Oggetto: procedimento di valutazione di impatto ambientale - società FRI-EL SPA - realizzazione impianto per la produzione di energia elettrica da fonte eolica denominato "Rocca Imperiale"- costituito da 9 (nove) aerogeneratori per una potenza nominale totale di 64,80 MW da realizzarsi nei comuni di Rocca Imperiale e Montegiordano. **OSSERVAZIONI**

OSSERVAZIONI

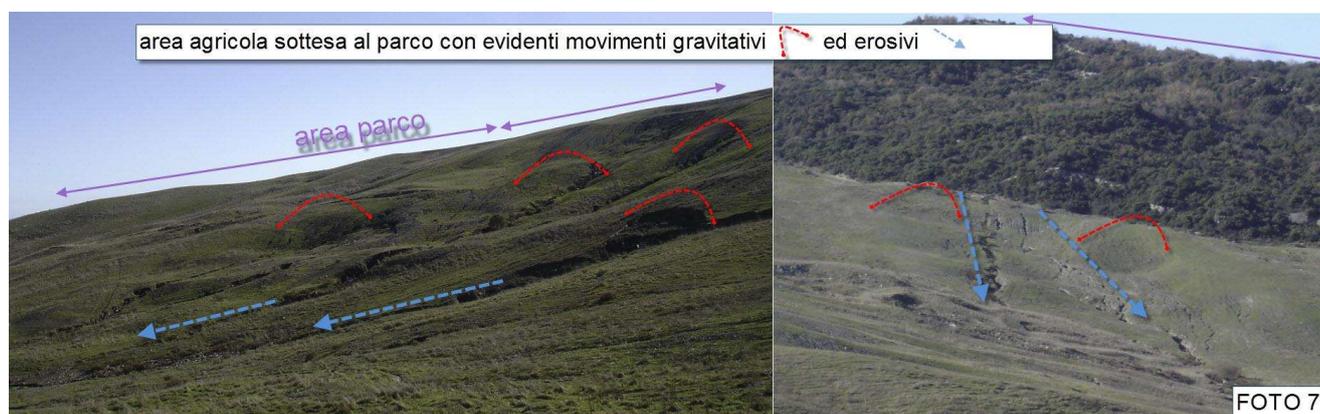
In tale contesto, il volume di movimentazione delle terre, risulta modesto e poco significativo, tuttavia da un diretto sopralluogo sui tracciati stradali esistenti si rileva che quanto evidenziato negli elaborati di progetto, non è corrispondente allo stato attuale, in particolare si evidenzia che le "strade esistenti da modificare" la maggior parte, sono date da semplici piste, poco battute, realizzate sull'orizzonte agrario e definibili più come pista in terra che strada da modificare (Foto 5)

Per le strade esistenti, da sistemare, presumibilmente in condizioni migliori delle precedenti, si evidenziano tratti per circa 3.000 metri fortemente dissestate e con caratteristiche di piste simile alla precedente classificazione.

Questa tipologia di strada, dichiarata in progetto, presenta condizioni di dissesto elevate, forte pendenza e raggi di curvatura difficilmente idonei alla movimentazione di automezzi eccezionali.
